Rapport N° : 421630-23978417/241127/RB ind 0

**CARNET DE SANTE PAR AUDIT TECHNIQUE
VISUEL DE SOLIDITE**

**STRUCTURES PRINCIPALES
BATIMENT 5 : L'ANCIENNE MENUISERIE
SALINS DES PESQUIERS
HYERES (83)**

Le présent rapport concerne le bâtiment 5 : L'Ancienne Menuiserie.

Struc_35_15

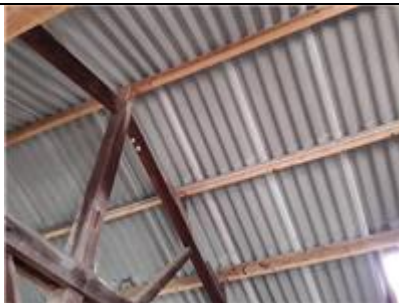
Struc35	Charpentes supports couverture	<p>Les structures du pignon EST ne sont pas visibles du fait des revêtements muraux, mais nous supposons qu'elles sont en maçonnerie (aggloméré béton ou briques).</p> <p>Les charpentes sont en bois type résineux et supportent la couverture et les bardages bois. Elles sont composées de :</p> <ul style="list-style-type: none"> - 7 files côté EST et 9 files côté OUEST de pannes sur 2 appuis sans lierne, se reprenant sur les fermes triangulaires, le pignon EST - Côté EST, 2 portiques transversaux composés chacun d'une ferme triangulaire, 2 poteaux en bois en façades NORD et SUD. Ces portiques assurent la stabilité 	 <p>Struc_35_1</p>  <p>Struc_35_2</p>  <p>Struc_35_3</p>  <p>Struc_35_4</p>  <p>Struc_35_5</p>  <p>Struc_35_6</p>	<p>Côté OUEST, prévoir une étude des charpentes bois pour l'installation d'un contreventement en croix de Saint André sous les pannes de couverture dans la travée contre le pignon OUEST, puis pour la mise en place des bracons de maintiens latéraux des poteaux centraux. Cela peut nécessiter le renforcement des pannes en faîtage pour transmettre les efforts de maintiens latéraux au contreventement sous panne.</p>	5

<p>transversale du bâtiment. Côté OUEST, 6 portiques transversaux composés chacun d'une ferme triangulaire, 2 poteaux en bois en façades NORD et SUD et un poteau central sous faîtage. Ces portiques assurent la stabilité transversale du bâtiment.</p> <p>- la stabilité longitudinale est partiellement réalisée, nous notons l'absence de contreventements sous couverture en pignon OUEST pour les efforts du vent et les transmettre aux portiques de stabilité longitudinale en façades NORD et SUD, composés de bracons se reprenant sur les poteaux des portiques transversaux.</p>	 <p>Struc_35_7</p>  <p>Struc_35_8</p>  <p>Struc_35_9</p>  <p>Struc_35_10</p>  <p>Struc_35_11</p>  <p>Struc_35_12</p>	
--	--	---	---	--

- côté OUEST, les maintiens latéraux des poteaux centraux en bracons se reliant aux pannes en faitage ont été supprimés (présence de mortaises sur les poteaux, mais pas sur les nouvelles pannes en faitage).

Les charpentes bois présentent globalement un bon état visuel apparent, à l'exception de l'absence de contreventements sous couverture et des bracons de maintiens latéraux des poteaux centraux.
